Réponses aux observations et interrogations soulevées lors de l'enquête publique

I- Les observations émises dans les avis des Personnes Publiques Consultées et des Collectivités

3- Question n°5: le lieu-dit Sainte-Anne

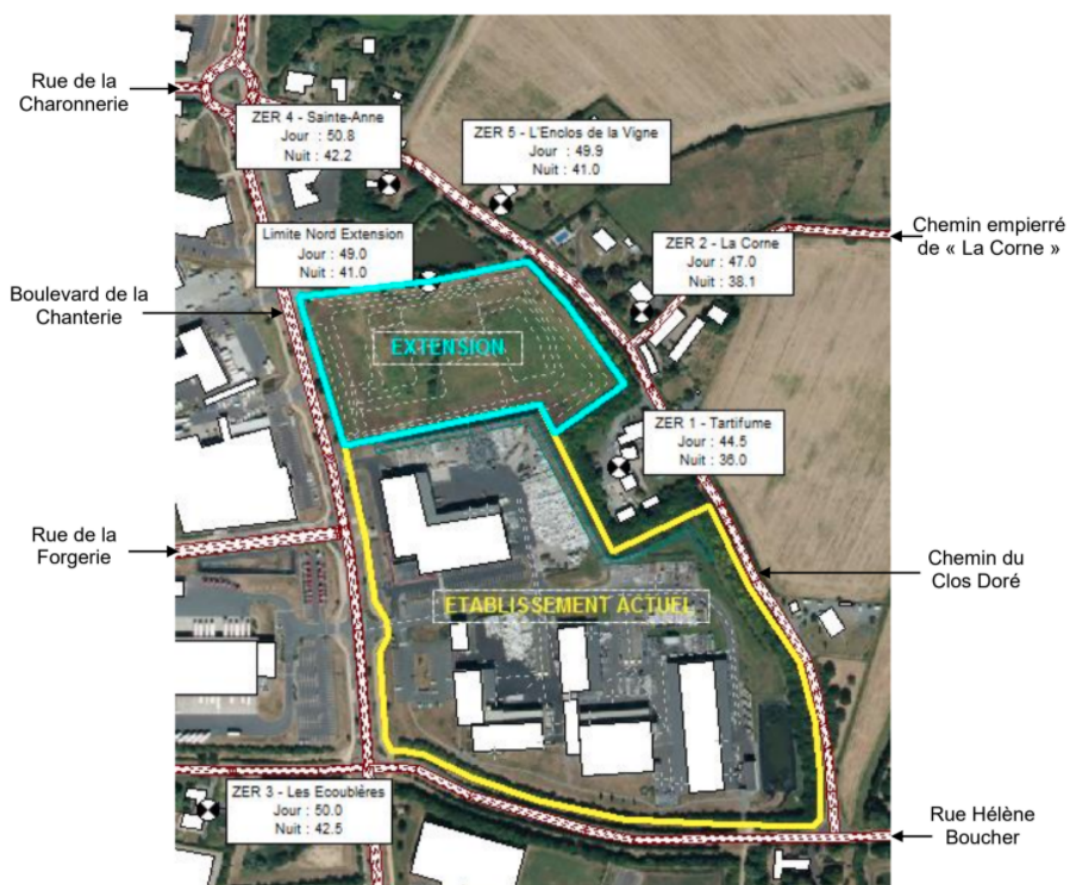
Le hameau Saint Anne est situé au Nord-est du site. Il comprend 5 habitations, certaines anciennes, comme celle de M LEROY et de Mme DAVID mentionnée au PLUi comme « édifice de caractère » (maison du XVIIème siècle).

Quelle prise en compte de l'impact du projet pour ce lieu-dit ?

Triade Electronique a fait réaliser une étude acoustique pour déterminer l'impact du projet sur les habitations. Le lieu-dit Saint -Anne a bien été pris en compte comme le montre la modélisation des points de mesures sonores suivants :

Les projections sont en adéquation avec les valeurs limites acoustiques telles que fixées dans l'Arrêté préfectoral du 7 mai 2013 .
